令和5年度・令和6年度実施予定の案内サインの修正について

令和5年度修正予定の案内サイン

令和6年度修正予定の案内サイン

○N7・N8 エスカレーター設置イメージ

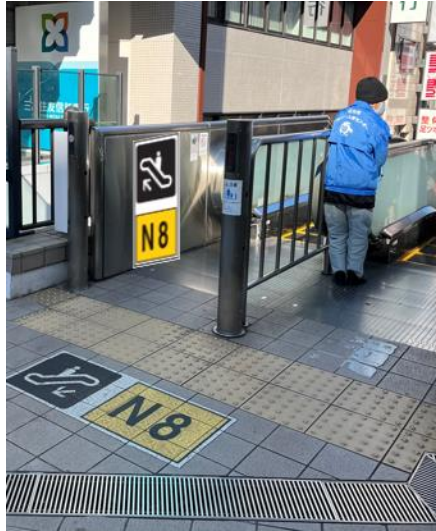
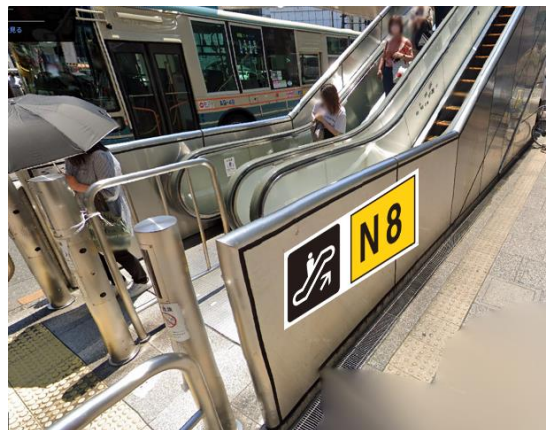
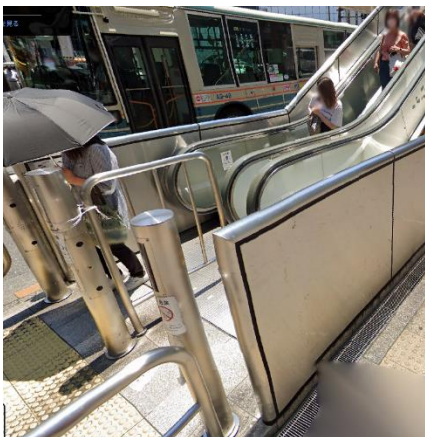
設置場所	表示	設置場所	昇降施設 ※	設置年	更新年	事業者	備考
北口	N1	地上階・デッキ階	階段 ESC	R2		J R	
	N2	地上階・デッキ階	階段 ESC	R2		J R	
	N3	地上階・デッキ階	階段	R2		市	
	N4	地上階・デッキ階	EV	R2		市	
	N5	地上階・デッキ階	階段	R2		市	
	N6	地上階・デッキ階	階段	R2		市	摩耗により張替（地上）
	N7	地上階・デッキ階	ESC	R2	R4	市	摩耗による張替およびエレベーターへ追加貼付け
	N8	地上階・デッキ階	ESC	R2	R3	市	摩耗による張替およびエレベーターへ追加貼付け
	N9	地上階・デッキ階	階段	R2		市	摩耗により張替（デッキ）
	N10	地上階・デッキ階	階段	R2		市	
	N11	地上階・デッキ階	階段	R2		市	
	N12	地上階・デッキ階	階段	R2	R4	市)
	N13	地上階・デッキ階	階段	R2		市	
	N14	地上階・デッキ階	階段	R2		市	
	N15	地上階・デッキ階	階段	R2		市	
	N16	地上階・デッキ階	階段	R2		市	
	N17	地上階・デッキ階	階段	R2		市	
	N18	地上階・デッキ階	EV	R2		市	
	N19	地上階・デッキ階	階段	R2		市	摩耗により張替（デッキ）
	N20	地上階・デッキ階	階段	R2		市	
	N21	地上階・デッキ階	階段	R2		市	
	N22	地上階・デッキ階 ・改札階	EV	R2		多摩モノ	
	N23	地上階・デッキ階	階段	R2		市	
	N24	地上階・デッキ階 ・改札階	EV	R2		市	
	N25	地上階・デッキ階	階段	R2		市	
	N26	地上階・デッキ階	階段	R2		市	
	N27	地上階・デッキ階	階段	R2	R3	市	
	N28	地上階・デッキ階	階段	R2	R3	市	
	N29	地上階・デッキ階	階段 ESC	R3		市	
	N30	地上階・デッキ階	EV	R2		市

OLED 灯の交換

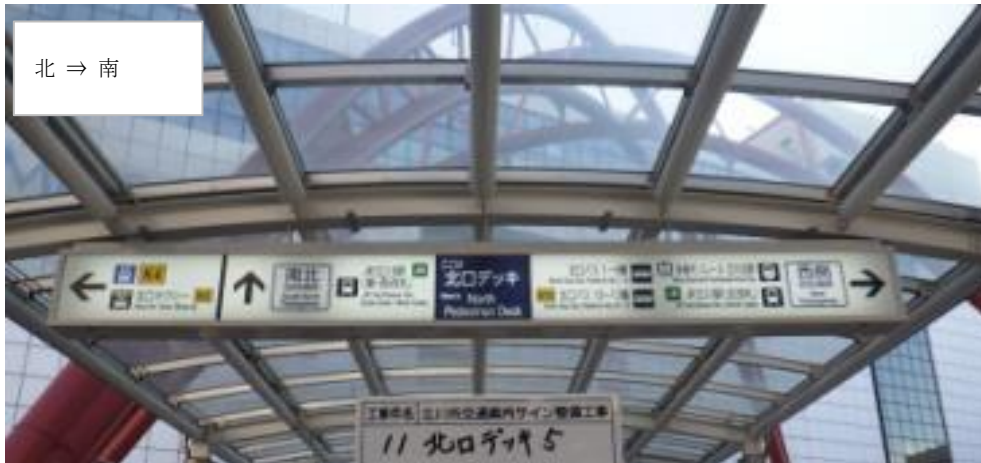
北口デッキの吊り下げ看板 (No. 5, 9, 10, 18) の LED 灯を交換予定

図 1

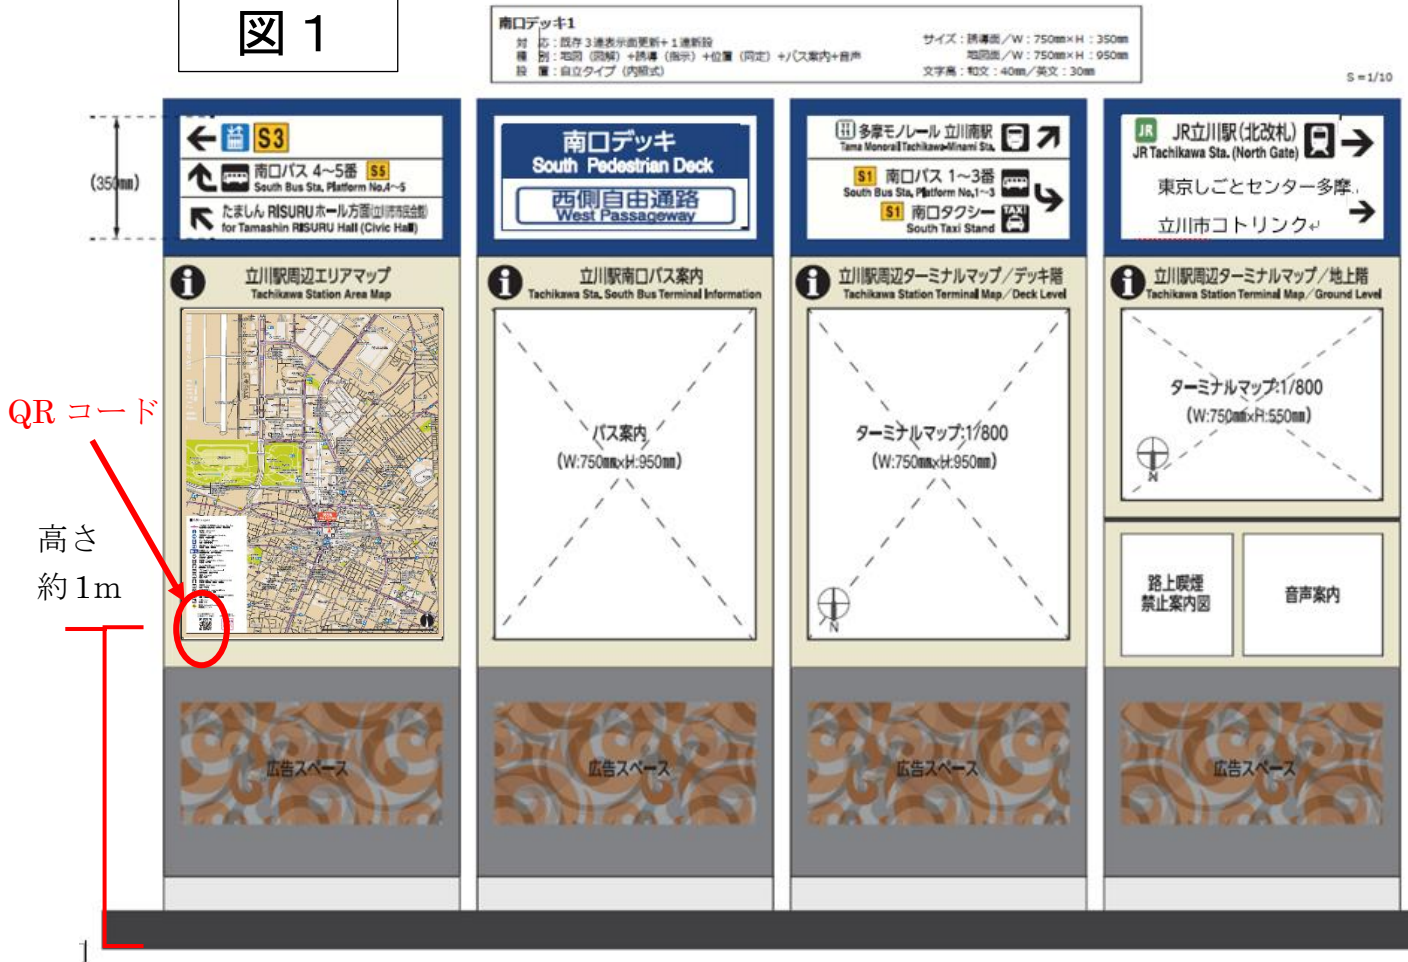
QRコードの位置の変更について、事前確認をしていただきましたが、立川南口デッキ総合案内板 (図1) は、凡例の記載位置が地上面から約1m程度と高い位置にあるため、車いす利用者の方にとっても見辛い位置では無いと考え、変更は行わないこととしました。

令和6年度に修正を予定している、No. 25, 27, 33, 36は、図2のように凡例の下にある観光案内を情報のQRコードが地面から40~50cm程度と位置が低いため、凡例の上部にQRコードを記載する予定です。
